ERRENTERRIAKO UDALA

**ERRENTERRIAKO IRISGARRITASUN-
PLANAREN EGUNERATZEA (2022)**

HILERRIA

Proiektuaren berrikuspena

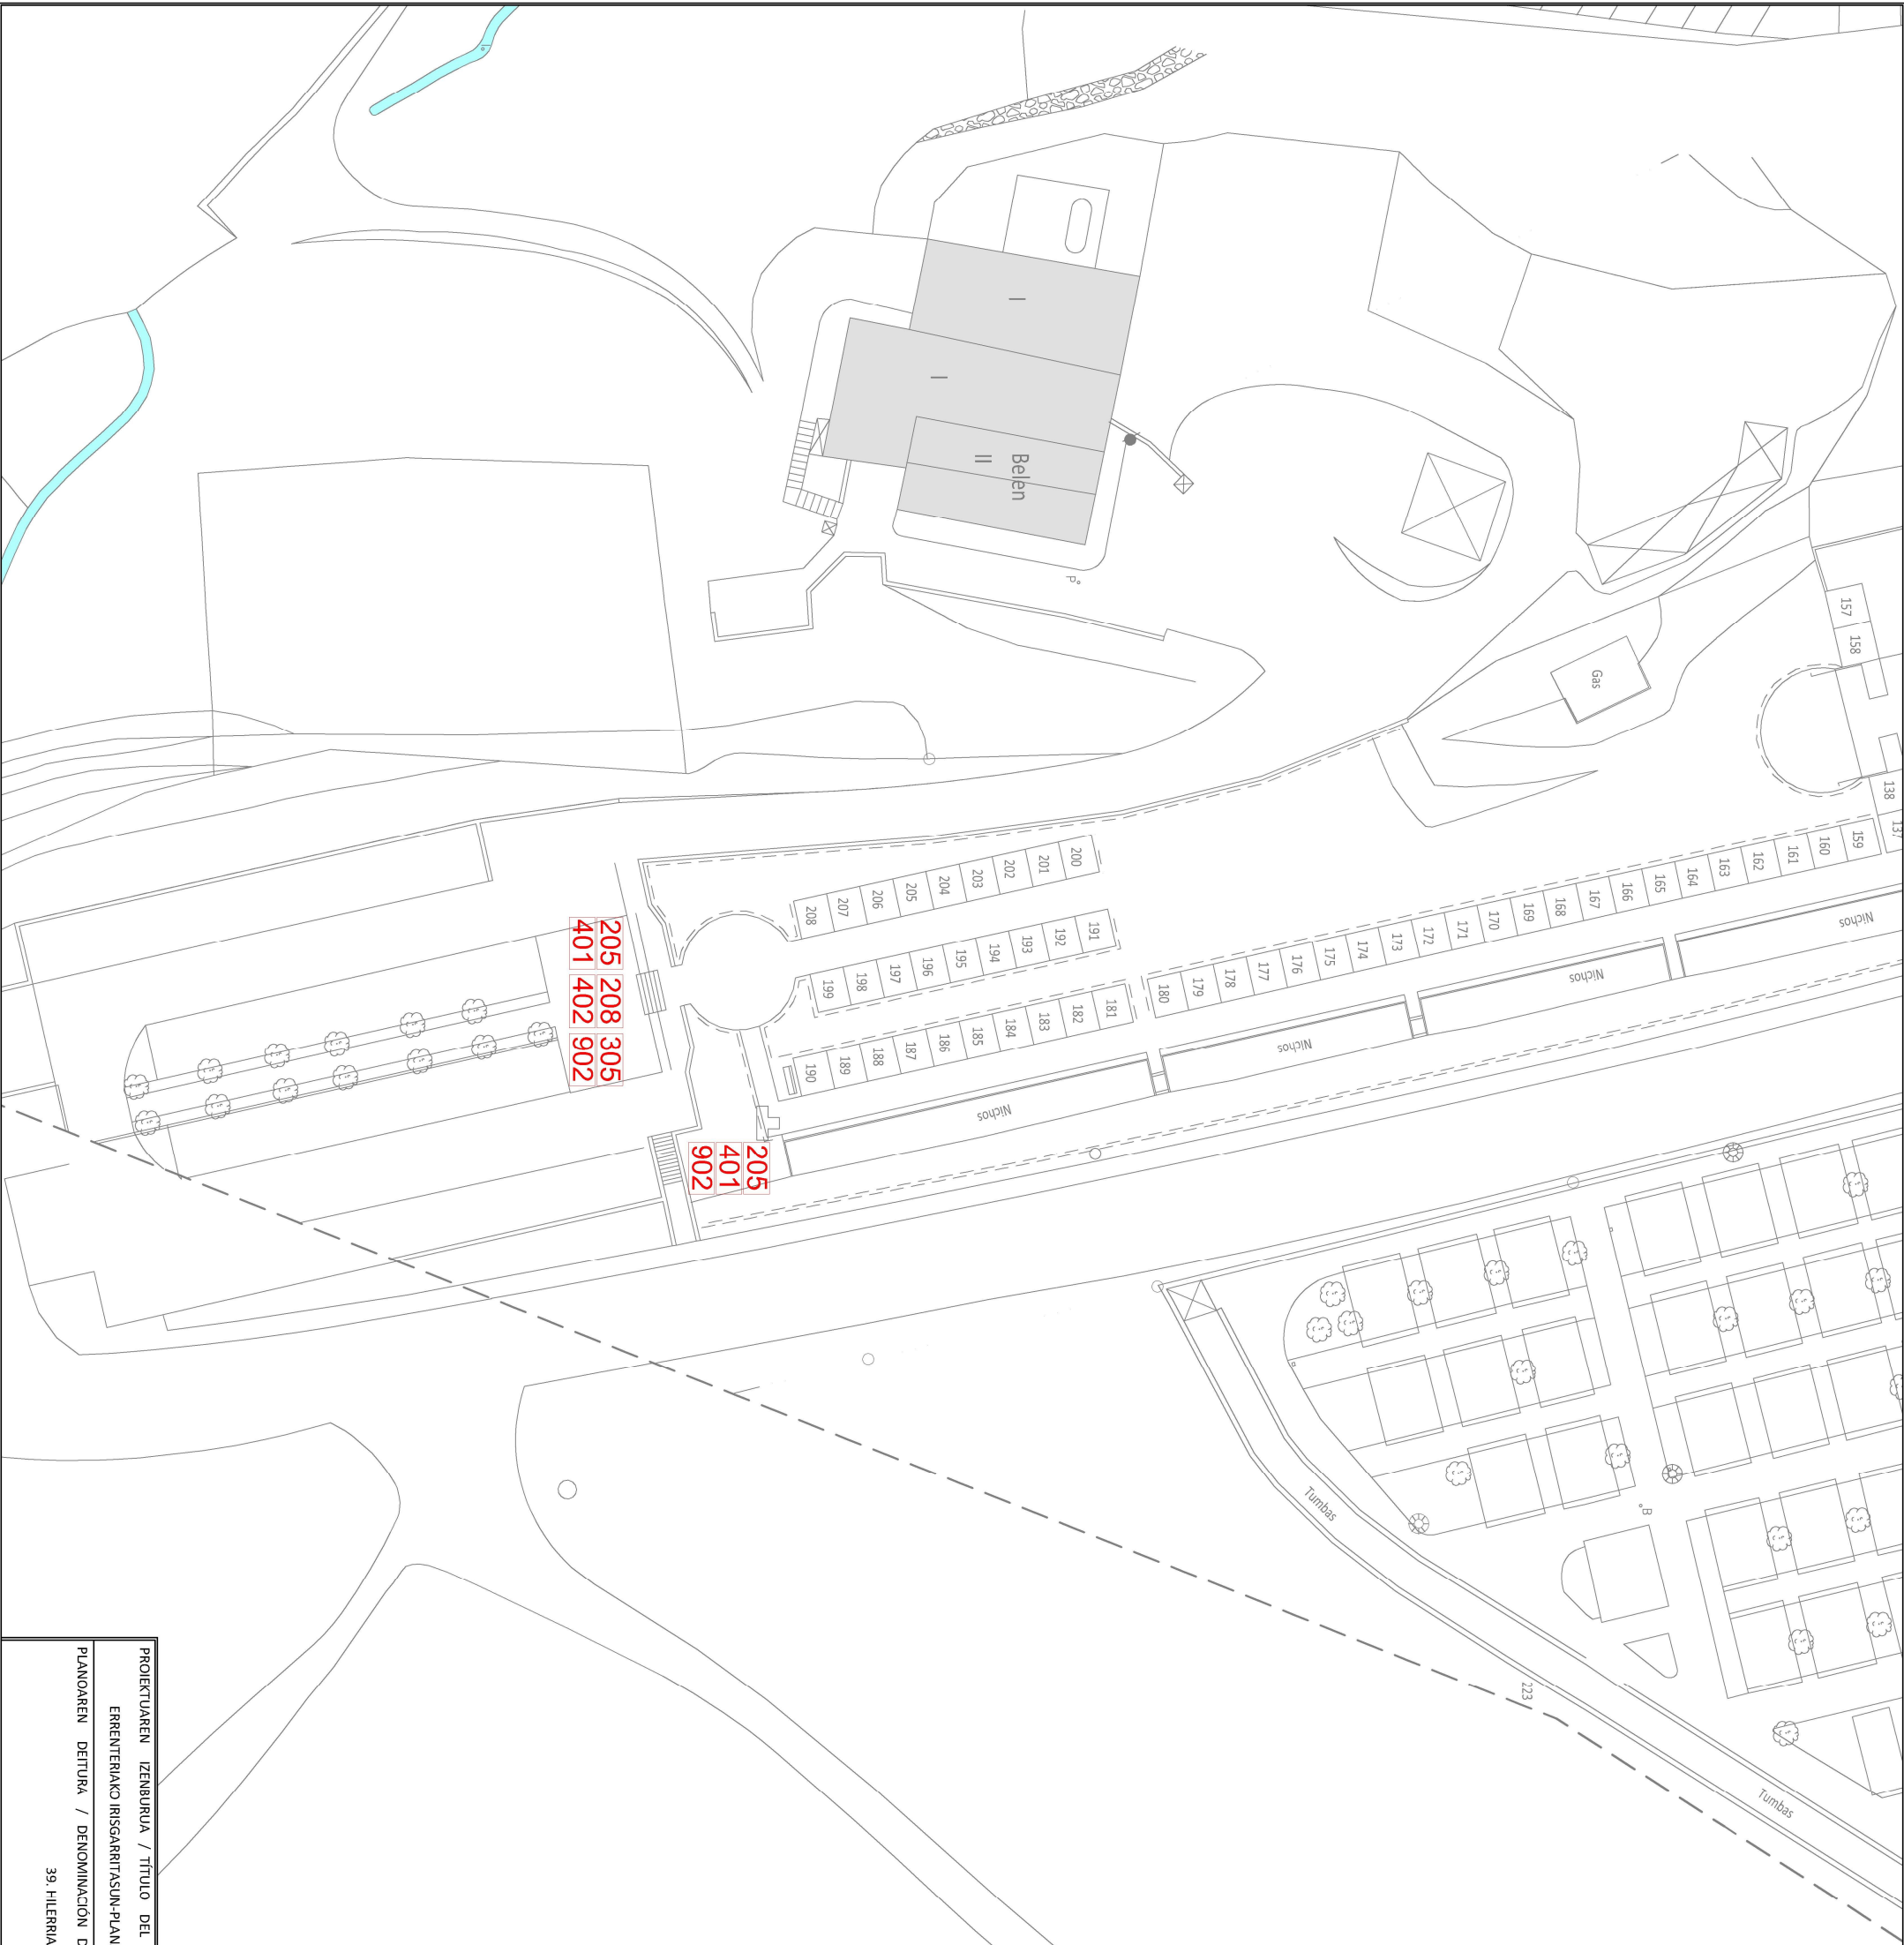
- Hilerrri berrira sartzeko eskailerek ez dute 3 zentimetroko albo-babeseko zintarri nabarmenik (Kod. 208). Era berean, oda formako eskailera-mailen ertzean 5 – 10 zentimetroko egitura eta kolore desberdineko zerrenda txiki batzuk eduki behar dituzte, mailadiko gainerako zoladurarekin ondo kontrastatuta (Kod. 205).

Era berean, eskudel bikoitzak izan behar dituzte alde bietan eta tarteko bat (2,4 metrotik gorako zabalera dutelako) (Kod. 401).

Azkenik, ukipen-zerrenda jarri behar da eskaileraren hasieran eta amaieran (Kod. 902).

- Arrapalak ez du eskudel bikoitzik bi aldeetan (Kod. 401 eta 402) eta albo-babeseko zintarri nabarmenduak, gutxienez 5 cm-koak, zoladuraren akaberatik neurtuta (Kod. 305). Era berean, ez du ukipen-zerrendarik arrapalaren hasieran eta amaieran (Kod. 902).

- Pasealekuaren eta parkinaren arteko lotura-eskailerek ez dute eskudel bikoitzik alboetako batean, eta ukipen-zerrenda dute eskaileraren hasieran eta amaieran (Kod. 902).
